Nieuwe inbuizing

**ZIE BIJZONDERE
VOORWAARDE(N)**

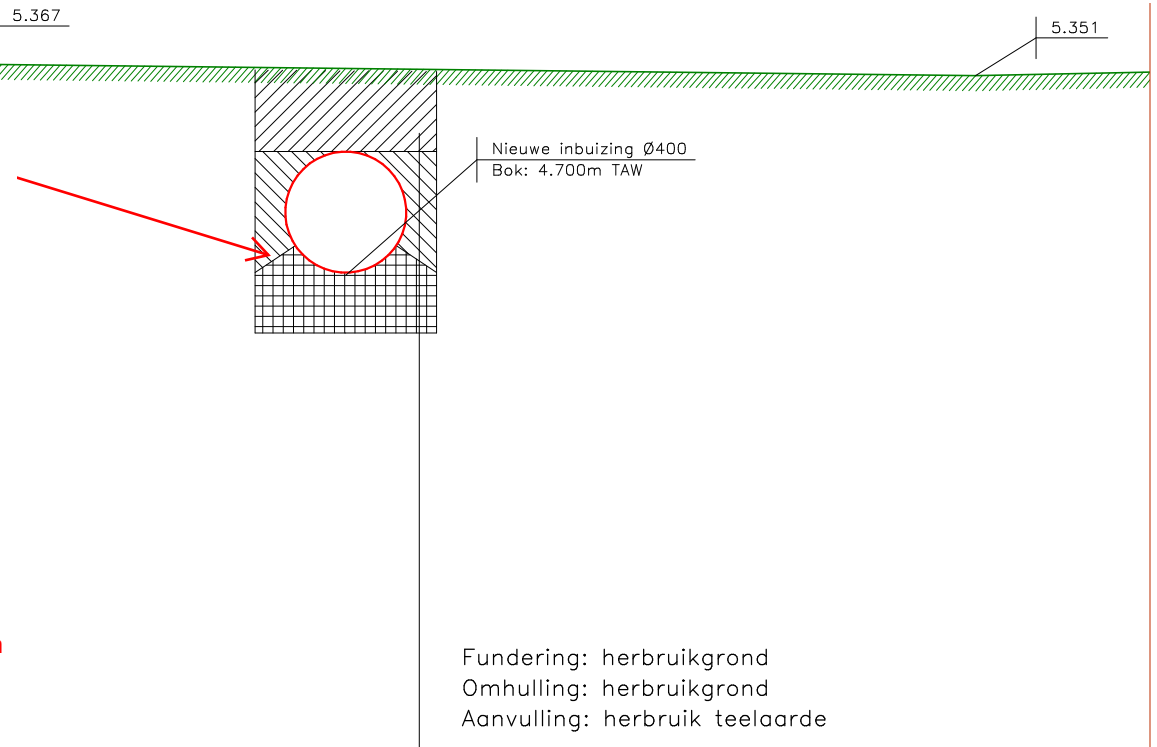
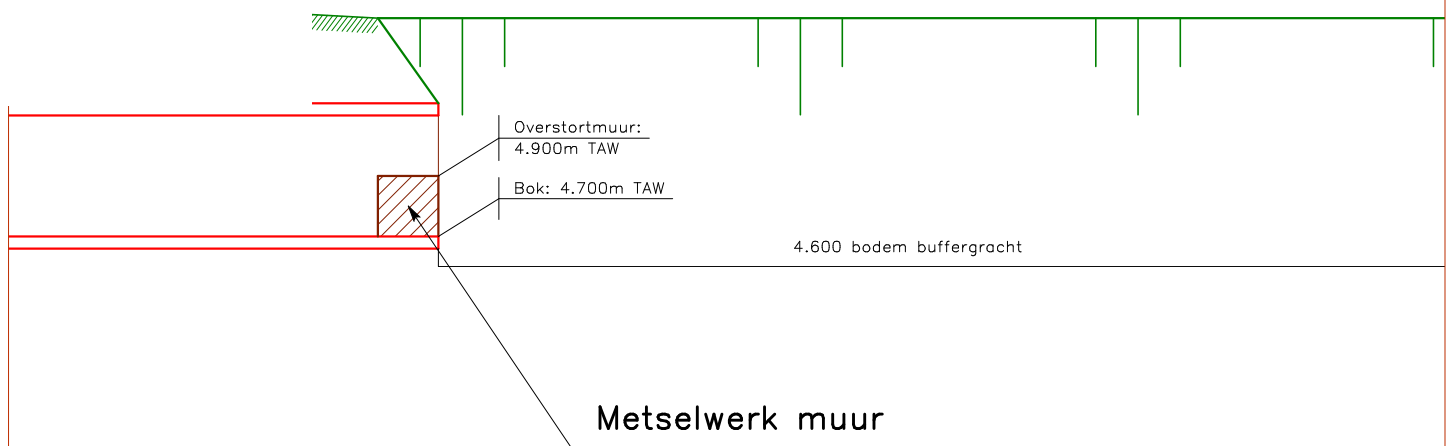
De inbuizing mag niet met drainerende buizen uitgevoerd worden.

De aanleg van de ondergrondse constructie mag er geenszins voor zorgen dat er een permanente drainage optreedt met lagere grondwaterstanden tot gevolg. Een dergelijke permanente drainage is immers in strijd met de doelstellingen van het decreet integraal waterbeleid waarin is opgenomen dat verdroging moet voorkomen worden, beperkt of ongedaan gemaakt. De ondergrondse constructie dient dan ook uitgevoerd te worden als volledig waterdichte kuip en zonder kunstmatig drainagesysteem.
